Project Description / Description de projet M50 Roof Replacement / Remplacements du Toit		
Project No./No de projet 5850	Departmental Representative / représentant ministériel Kirk Williams	Date 26-Apr-2021
Solicitation No./N° de sollicitation 21-58003		
Notice:	This addendum shall form part of the tender documents and all conditions shall apply and be read in conjunction with the original plans and specifications.	
Nota:	Cet addenda fait partie intégrale des dossiers d'appel; toutes les conditions énoncées doivent être lues et appliquées en conjonction avec les plans et les devis originaux.

ADDENDUM NO. 1

**Project: Roof Replacement - Building M50
Roof Areas 2, 3, 7, 8 & 21
1200 Montreal Road, Ottawa**

12 SUSPENDED CONDENSER SUPPORT/SUPPORT D'UNITÉ
R6 1:5

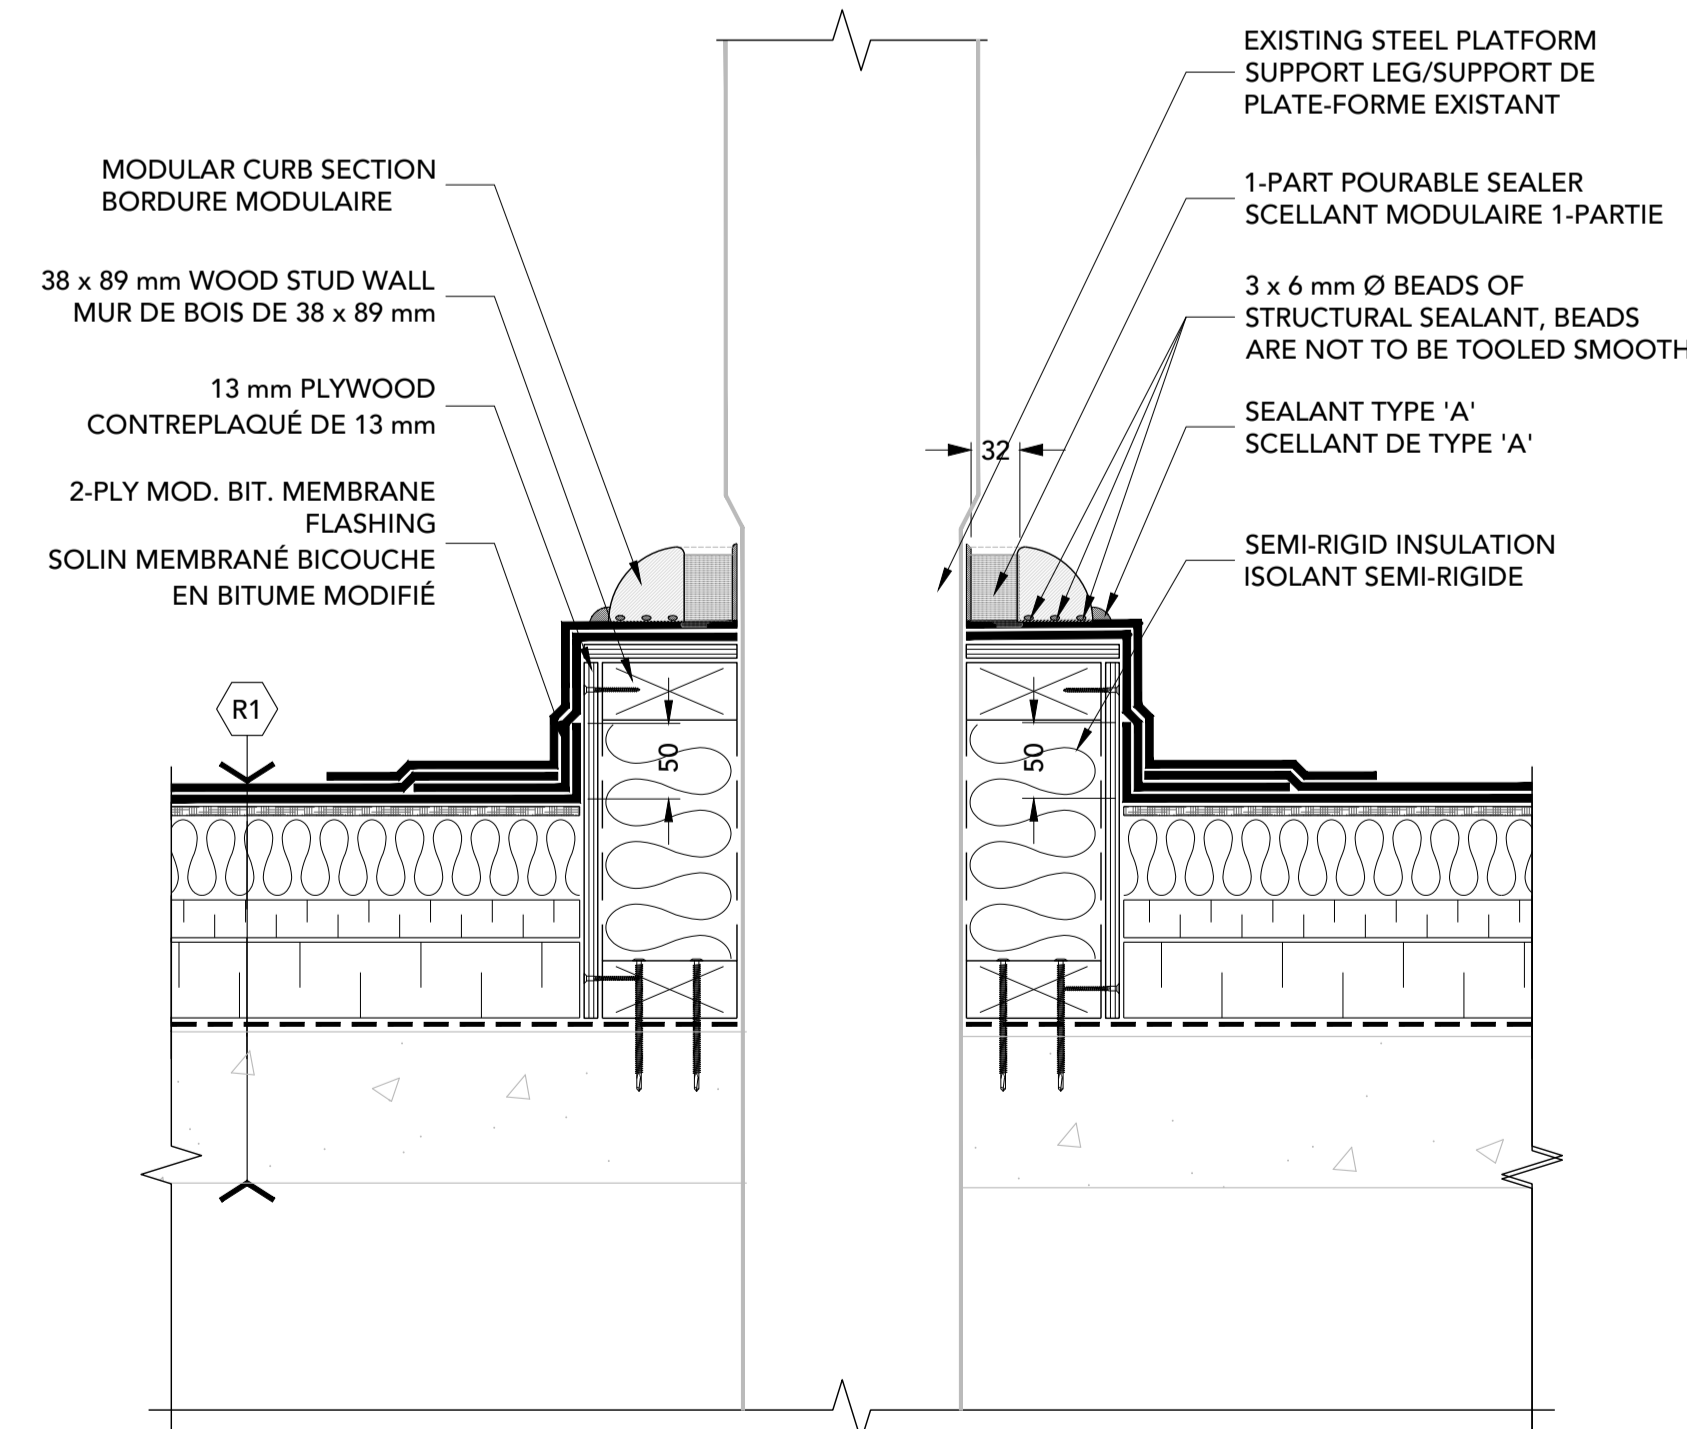
1.8	<p>Revise detail Drawing 16/R7 to include new pressure treated wood blocking to support all uni-struts and conduits at correct elevation.</p>
1.9	<p>Revise detail Drawing 12/R6 to replace existing wood platform with new Fibregrate 38 mm grating and frame.</p>

1.9	Réviser le détail 12/R6 pour remplacer la plate-forme en bois existante par une nouvelle grille et cadre Fibregrate de 38 mm.
1.10	Réviser le détail 29/R10 pour montrer une nouvelle plaque gaufrée en acier galvanisé de 6 mm à l'extérieur de la porte.
1.11	Réviser le détail 30/R10 pour montrer le trou de forage de 10 mm et le remplissage du HSS avec de la mousse d'uréthane appliquée par pulvérisation.

16 TYPICAL CONCRETE PAVER/DALLE DE BÉTON TYPIQUE
 R7 1:5

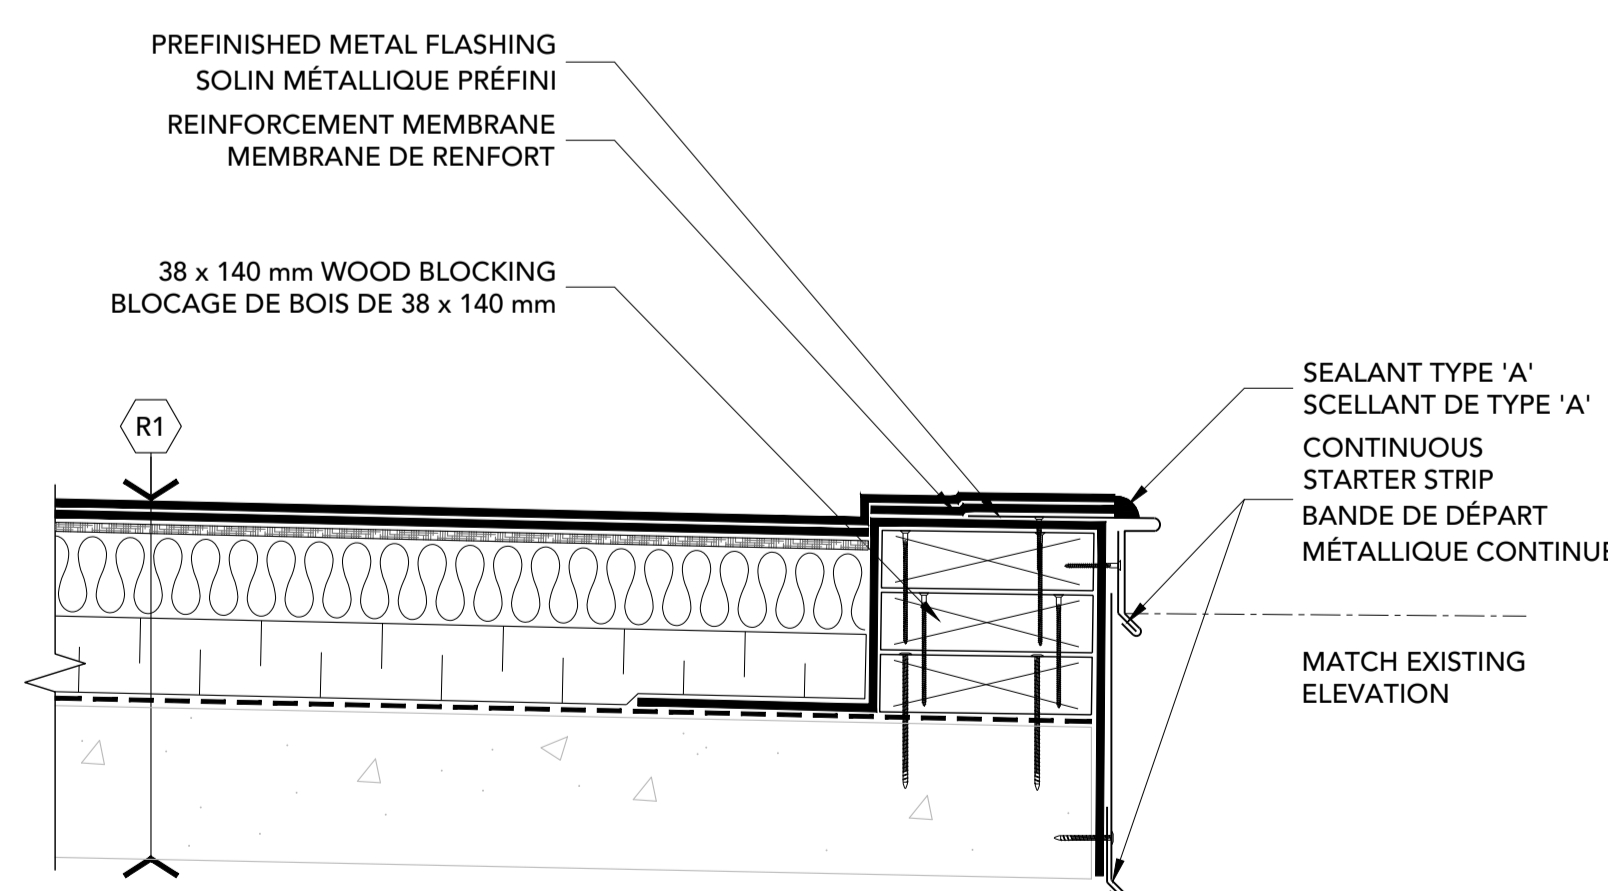
1.8	<p>Réviser le détail 16/R7 pour inclure de nouveaux blocages de bois traités sous pression pour soutenir toutes les support Unistruts et conduits à une altitude correcte.</p>

29 DOOR FLASHING/SOLIN DE PORTE
 R10 1:5

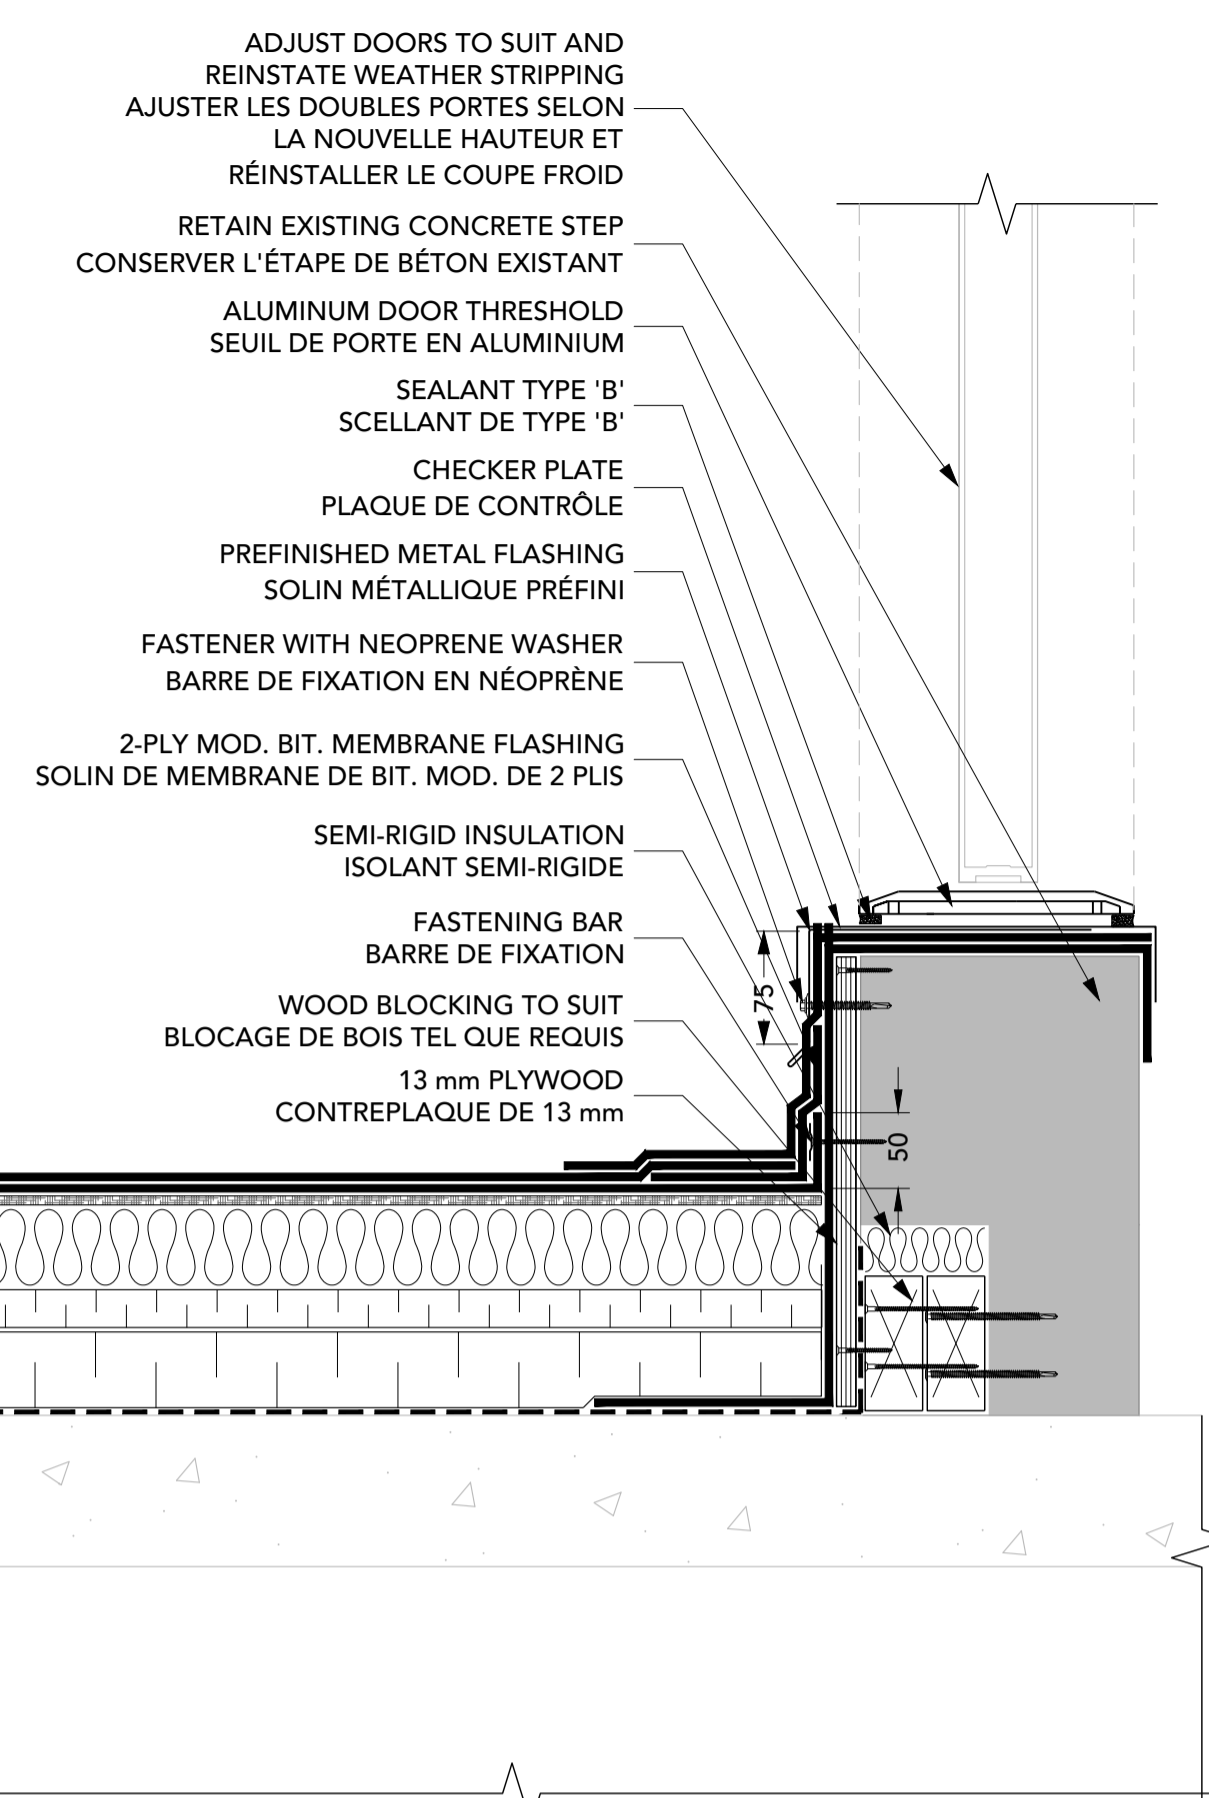
1.10	<p>Revise detail Drawing 29/R10 to show new galvanized steel 6 mm checker plate on exterior of doorstep.</p>

30 PLATFORM SUPPORT/SUPPORT DE PLATEFORME
 R10 1:5

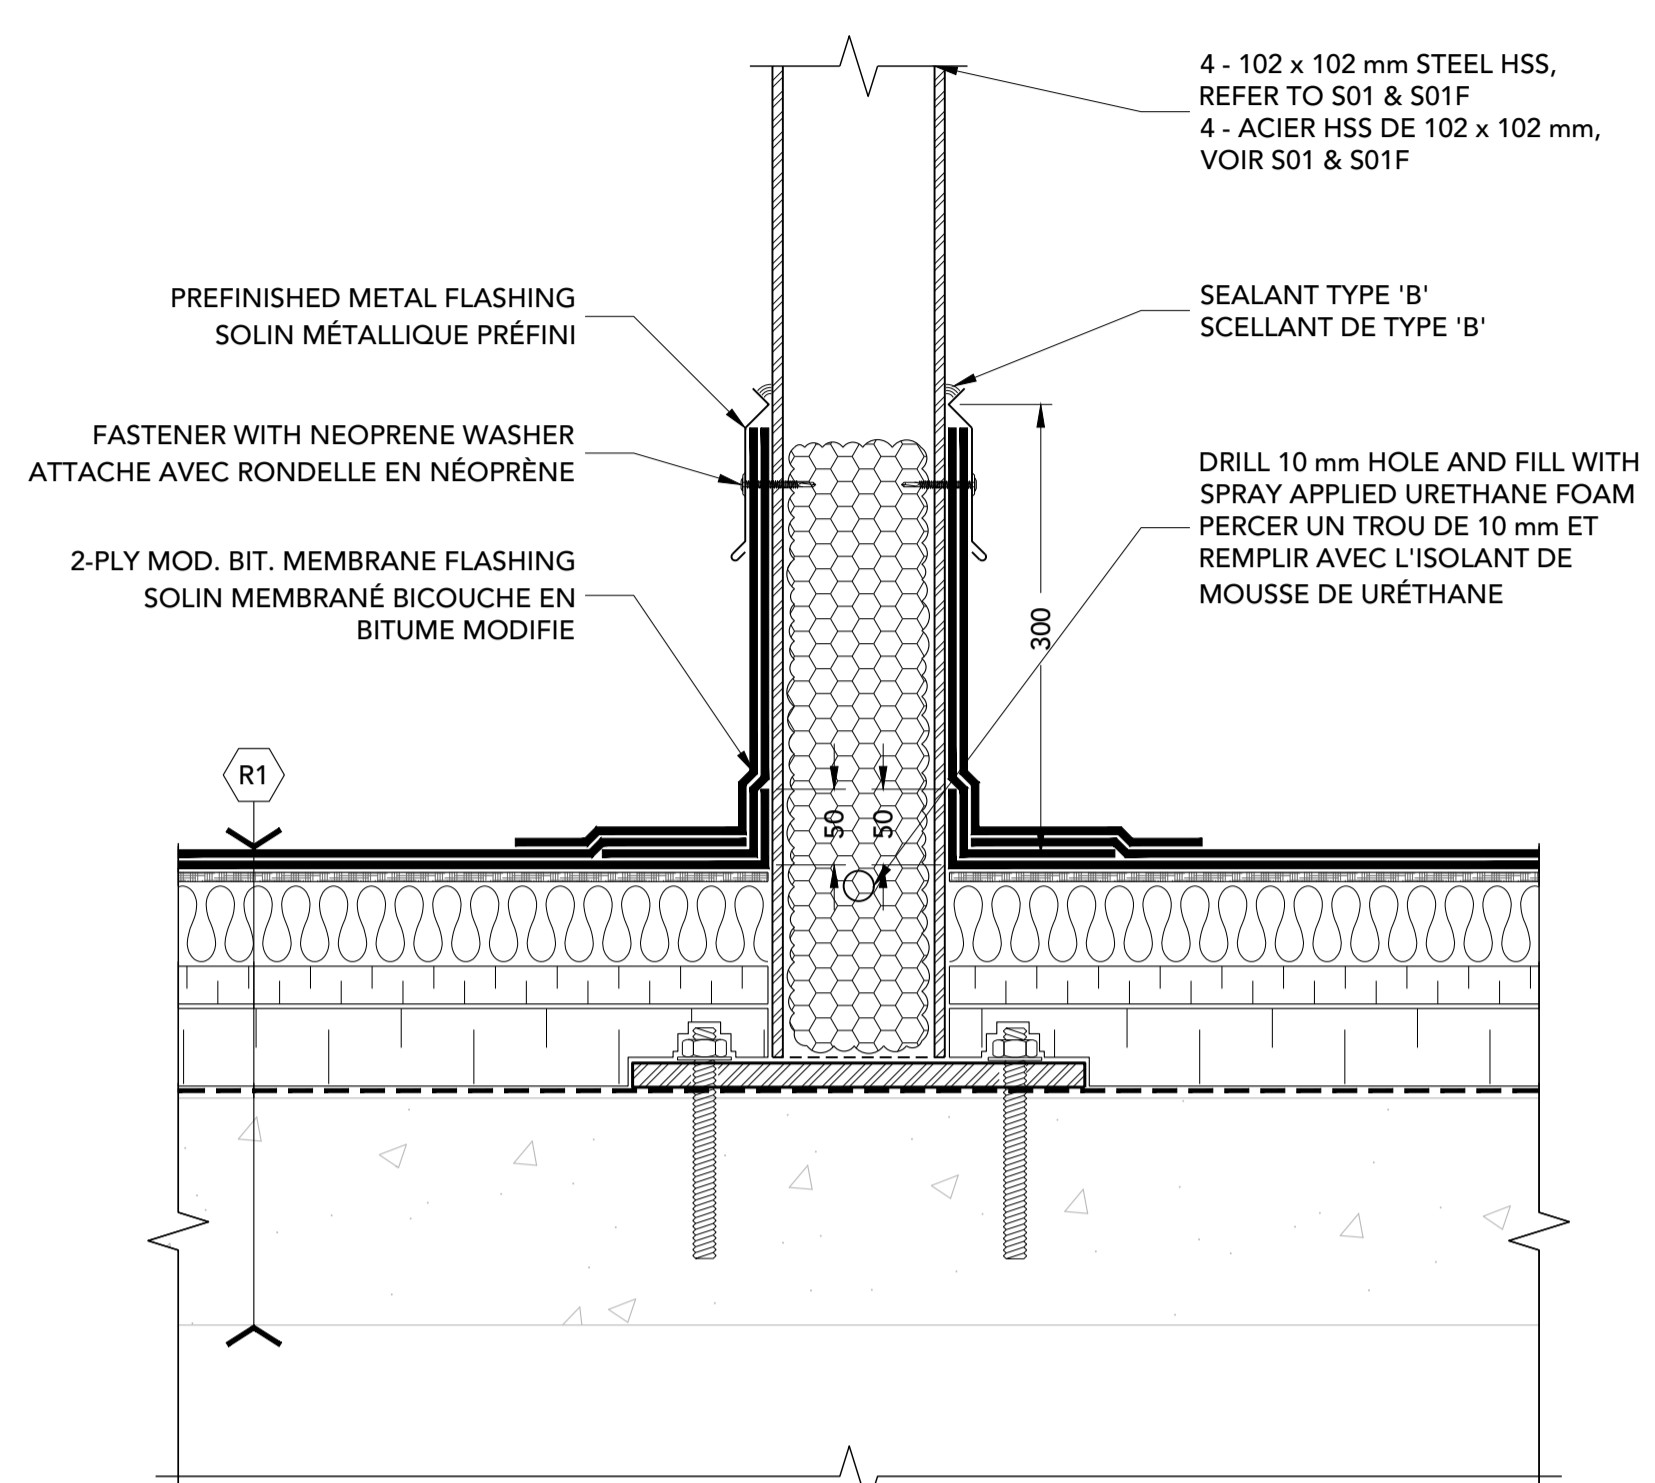
1.11	Revise detail Drawing 30/R10 to show 10 mm drill hole and filling of HSS with spray applied urethane foam.
------	--
